前回(2020 年 4 月 22 日)のヒアリングコメントへの回答

(第十条 廃棄物埋設地のうち第一号及び第三号)

廃棄物埋設施設における
許可基準規則への適合性について

(3号廃棄物埋設施設)

第2図 内部防水設置位置概要図

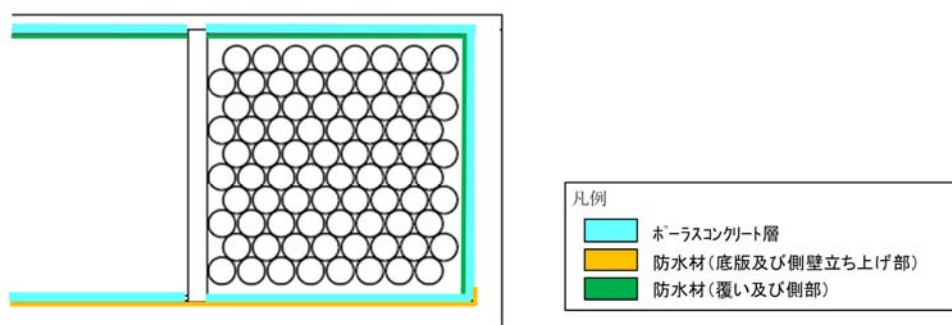
コメント	反映箇所
<ul style="list-style-type: none"> • P16「e.」に収着性への影響については記載されているが、低透水性については記載がないため、記載を追記すること。 	<ul style="list-style-type: none"> • 本文 P. 18
<ul style="list-style-type: none"> • P22、外周仕切設備のひび割れ抑制について、ひび割れ幅0.1mm以上のものを補修するのは施工段階のみという記載になっているが、操業段階についてもひび割れ幅0.1mm以上の貫通ひび割れを補修することを追記すること。 	<ul style="list-style-type: none"> • 本文 P. 24～P. 25
<ul style="list-style-type: none"> • P6「b.」漏出防止機能の安全設計において、内部防水は漏出防止機能の性能を向上させるためのものであると記載されているが、この記載では補助的なものであるということと変わらない。内部防水はメインの対策として追加するという説明であったと思うため、内部防水の位置づけについて整理すること。 	<ul style="list-style-type: none"> • 本文 P. 5～P. 9、P. 19、P. 30
<ul style="list-style-type: none"> • P22において、「補修」と「保修」という記述が混在している。使い分けをしているのであれば、それが分かるような記載とすること。 	<ul style="list-style-type: none"> • 本文 P. 24～P. 25
<ul style="list-style-type: none"> • P7「(二)」に、「外周仕切設備及び覆いは、埋設設備内への雨水及び地下水の浸入を抑制するため」と記載されているが、P54「(i)」では「雨水や地下水の浸入を防止する構造」と記載されている。許可基準規則解釈では「雨水や地下水の浸入を防止する構造」とされているため、「抑制」なのか「防止」なのか、使い分けを統一すること。 	<ul style="list-style-type: none"> • 本文 P. 5～P. 9、P. 19、P. 30

<ul style="list-style-type: none"> • 許可基準規則解釈では、「雨水や地下水の浸入の防止」と「放射性物質の漏えい防止」を組み合わせて書かれているが、P7「(二)、(三)、(五)」等では「雨水や地下水の浸入防止」しか触れられていない。「放射性物質の漏えい防止」についても記載をすること。 	<ul style="list-style-type: none"> • 本文 P. 5～P. 9、P. 19、P. 30
<ul style="list-style-type: none"> • P45「(d)」の移行抑制機能に関する記載が、「移行抑制機能については、収着性が期待できるセメント系材料を用いる」と一文で終わっているが、これだけでBATであるとは言えないため、BATについて記載を充実させること。 	<ul style="list-style-type: none"> • 本文 P. 13～P. 15、P. 48～P. 50
<ul style="list-style-type: none"> • P45「(d)」において、「雨水や地下水の浸入を防止する構造」に対するBATの記載しかされていないので、「放射性物質の漏えい防止」に対するBATについても記載をすること。 	<ul style="list-style-type: none"> • 本文 P. 13～P. 15、P. 48～P. 50
<ul style="list-style-type: none"> • 今回のコメント対応として「収着性を阻害する可能性のある材料の使用を考慮した設計とする。」という記載を、「収着性への影響を確認した材料を使用する設計とする。」という記載に修正しているが、P35の2段落目は元の記載のままになっているため、修正すること。 	<ul style="list-style-type: none"> • 本文 P. 20、P. 38

外周仕切設備、セメント系充填材、覆い及びポーラスコンクリート層とともに、雨水及び地下水の浸入を防止し、埋設設備からの放射性物質の漏出を防止するため埋設設備内部において、廃棄体方向への水の浸入を防止する性能及びし、かつ、埋設設備からの放射性物質の漏出を防止する性能を向上するために内部防水を行う。

外周仕切設備側壁部及び覆い部における内部防水は、ポーラスコンクリート層の内側でセメント系充填材を包む形とする。また、外周仕切設備底

版部における内部防水についてはポーラスコンクリート層の外側とし、外周仕切設備側壁部の立ち上げ部までとする。

内部防水は、遮水性及びひび割れ追従性がそれと同等の性能を有する設計とする。
